GM/U.O.C. Nº 011/2021.-

En nombre de la U.O.C. de la Gobernación de Misiones, me dirijo a Usted a con el objeto de saludarle cordialmente y a la vez contestar la Nota DNC N° 1093/2021 mencionando con respecto al punto N° 2 de los aspectos observados que se adjuntan los Informes Ratificatorios de la Fiscalización de Obras de la Institución en los que se detalla la Cronología solicitada conforme a lo siguiente:

LOTE 10

ITEM 1 CONSTRUCCIÓN DE PAVIMENTO TIPO EMPEDRADO EN LA CALLE 12 DE OCTUBRE - BARRIO SAN JUAN

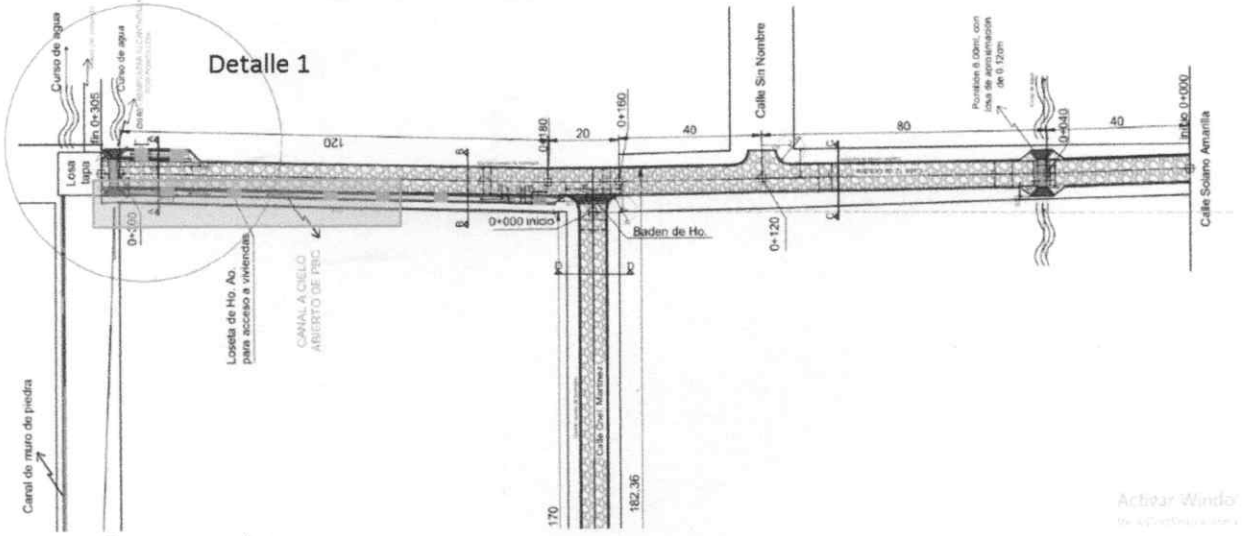
En este momento en proceso, y habiendo realizado la verificación de los trabajos para la ejecución de los dos puntillones, encontramos la siguiente situación:

Dos puntillones previstos en el proyecto, actualmente existen tubos que trabajan sin inconvenientes.

Requieren de la terminación de cabeceras de los desagotes y encuentros de estos causes, lo que recomendamos el refuerzo estructural de estos muros de contención para dar seguridad a estos bordes.

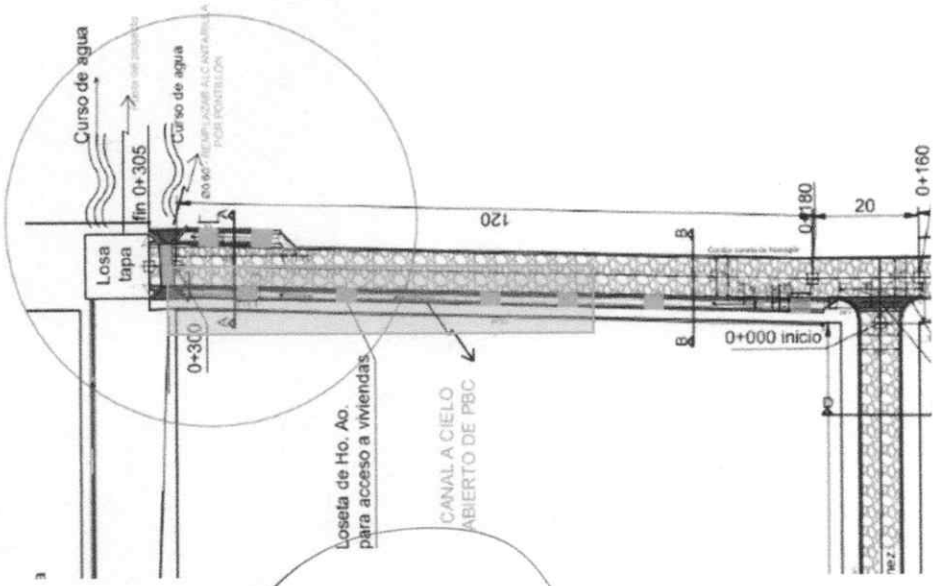
Igualmente, la canalización a cielo abierto marcado en verde, es necesario solo el tramo pintado de referencia.

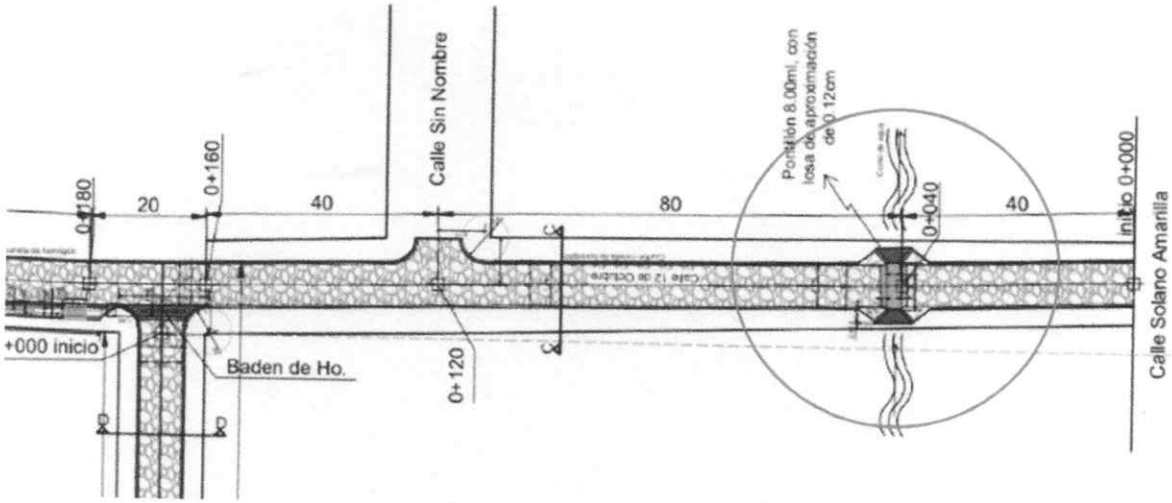
El Pontillon ubicado entre la calle Sin Nombre y Solano Amarrilla, requiere de un mayor ancho de calzada, por lo que la fiscalización recomienda reforzar el muro de piedra bruta con estructura de hormigón armado con pilares, vigas y hormigón, y extender la losa a ambos laterales para dar lugar al paso peatonal para seguridad de los transeúntes.

Los laterales deben construirse como lo indican los planos, y la terminación de salida del agua según indica el proyecto.
El Pontillon que se ubica en la esquina de la calle donde se ubica el canal con tapas, a igual que el primer Pontillon se recomienda el refuerzo estructural de los muros y en sus laterales.
